Stellungnahme zur Luftbildauswertung des KBD zur Erschließung des alten Sportplatzes Heideweg

Aktenzeichen :
22.5-3-5170044-90/20

Anlage: Karte Luftbildauswertung

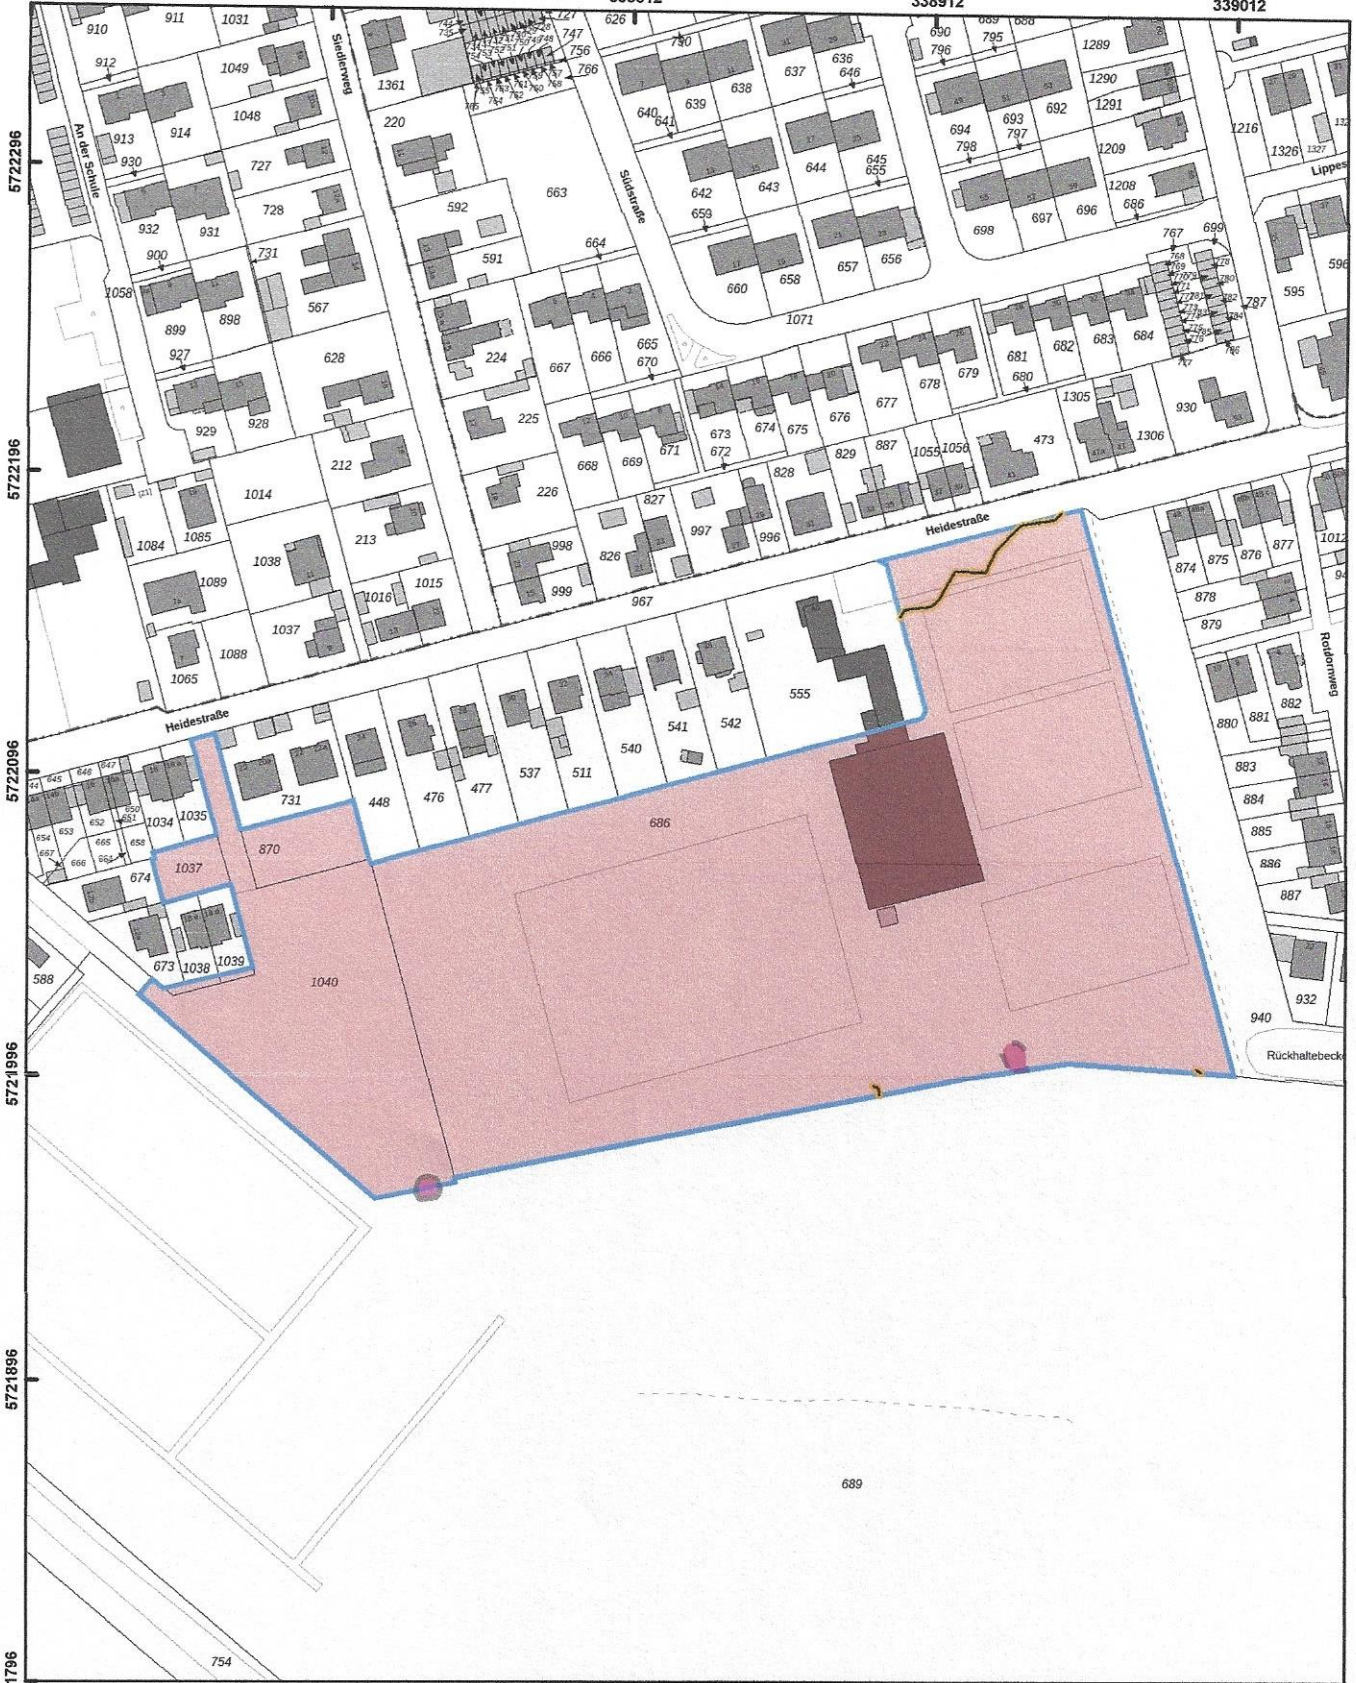
Luftbilder aus den Jahren 1939 - 1945 und andere historische Unterlagen liefern Hinweise auf vermehrte Bodenkampfhandlungen. Insbesondere existiert ein konkreter Verdacht auf Kampfmittel bzw. Militäreinrichtungen des 2. Weltkrieges (Geschützstellung, Laufgraben und militärische Anlage).

Ich empfehle eine Überprüfung der zu überbauenden Fläche auf Kampfmittel im ausgewiesenen Bereich der beigefügten Karte sowie des konkreten Verdachtes. Die Beantragung dieser Überprüfung erfolgt durch die örtliche Ordnungsbehörde. Ich bitte Sie den/die Bauherren darüber zu informieren, das Formular „Antrag auf Kampfmitteluntersuchung“, welches auf der Internetpräsenz des KBD (siehe unten) zum Download bereitsteht, vollständig auszufüllen und wieder bei mir einzureichen.

Sofern es nach 1945 Aufschüttungen gegeben hat, sind diese für die Untersuchung bis auf das Geländeniveau von 1945 abzuschieben. Zur Festlegung des abzuschiebenden Bereichs und der weiteren Vorgehensweise wird um Terminabsprache für einen Ortstermin gebeten. Dazu ist ebenfalls das o.g. Formular zu verwenden.

Erfolgen Erdarbeiten mit erheblichen mechanischen Belastungen wie Rammarbeiten, Pfahlgründungen, Verbauarbeiten usw. empfehle ich zusätzlich eine Sicherheitsdetektion (siehe hierzu „Merkblatt für Baugründeingriffe“, welches ebenfalls auf der Internetpräsenz des KBD als Download bereitgehalten wird).
